Dotyczy: postępowania prowadzonego w trybie przetargu nieograniczonego, na „Poprawę dostępności, jakości oraz efektywności udzielanych w Szpitalu Specjalistycznym im. Świętej Rodziny w Warszawie świadczeń zdrowotnych w obszarze onkologii poprzez poprawę stanu posiadanej infrastruktury i wyposażenia dla Szpitala Specjalistycznego im. Świętej Rodziny SPZOZ – etap II, część III”- nr postępowania 22/2026/DZP

Uprzejmie zawiadamiamy, że do Zamawiającego wpłynęły następujące pytania dotyczące wyjaśnienia treści SWZ w postępowaniu na „Poprawę dostępności, jakości oraz efektywności udzielanych w Szpitalu Specjalistycznym im. Świętej Rodziny w Warszawie świadczeń zdrowotnych w obszarze onkologii poprzez poprawę stanu posiadanej infrastruktury i wyposażenia dla Szpitala Specjalistycznego im. Świętej Rodziny SPZOZ – etap II, część III”.

Pytanie 32

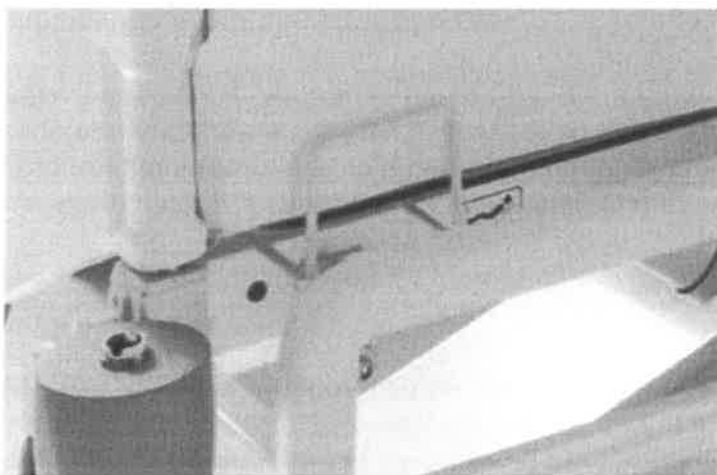
Punkt 23 tabeli: Prosimy Zamawiającego o dopuszczenie do zaoferowania uchwytów stabilizujących materac, umieszczonych w segmencie nożnym oraz w segmencie oparcia pleców, zlokalizowanych poniżej poziomu materaca, dzięki czemu nie są możliwe urazy kończyn i otarcia? Zdjęcie poglądowe poniżej:

Odp.: Zamawiający **dopuszcza** zaproponowane rozwiązanie

Pytanie 67

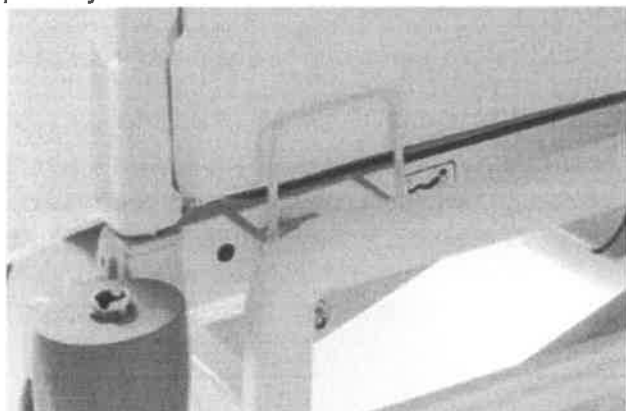
Punkt 23 tabeli: Prosimy Zamawiającego o dopuszczenie do zaoferowania uchwytów stabilizujących materac, umieszczonych w segmencie nożnym oraz w segmencie oparcia pleców, zlokalizowanych poniżej poziomu materaca, dzięki czemu nie są możliwe urazy kończyn i otarcia? Zdjęcie poglądowe poniżej:

Odp.: Zamawiający **dopuszcza** zaproponowane rozwiązanie.
